Kontrola volného bytu

Projekt	Brno-Střed_SANDBOX
Č. projektu	001
Budova	Mlýnská 8
Výkres	MLÝNSKÁ 8 - PŮDORYS 3.NP (Verze 1)
Pracovní balíček	Kontrola volného bytu - Hroš
Hold point	Finální kontrola

Identifikace volného bytu a pověření osoby ke kontrole

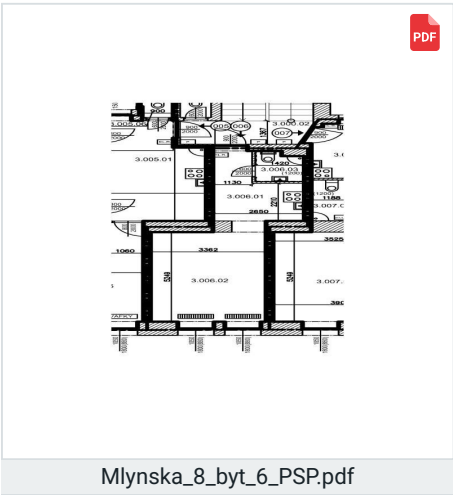
Zárubně vstupních dveří:

vyměnit za nové.

Původní zárubně budou odstraněny budou nahrazeny novými dle specifikace níže.

Specifikace nových zárubní:	ocelová protipožární zárubeň s drážkou na těsnění.
<i>Změnil uživatel Ivo Hroš, OISBD_Brno-střed, 16. led 2026, 14:22</i>

Bourací práce

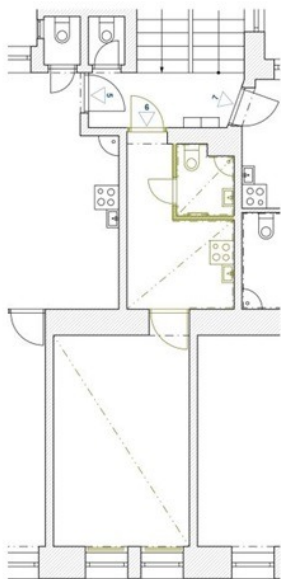
Nutná úprava dispozice, za tímto účelem bude zpracován zjednodušený zákres.

Při úpravě dispozice zhotovitel stavby zajistí na své náklady statické posouzení bouraných konstrukcí, které bude obsahovat popis postupu bourání a zajištění stávajících konstrukcí. Dále pak statický návrh případných souvisejících úprav.

Po provedení bouracích prací je možné dispozici upravit dle zjištěného stavu. Řešení umožňující napojení WC přímo do potrubí má přednost před napojením pomocí sanitárního čerpadla s drtičem. Změnu musí odsouhlasit TDS.
